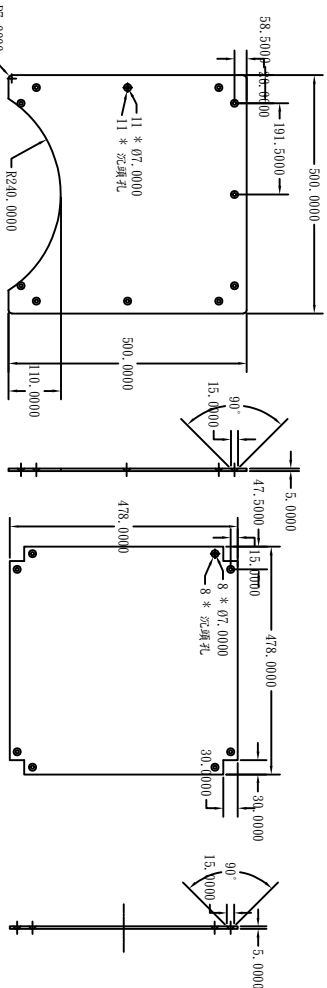
此為鐵架俯視圖，
鋁擠中央需攻M6
螺牙

此為底板，孔位位置需重新調整至能安裝四個萬向輪，需承重75KG。螺絲採用 fke 010.9 M6螺絲
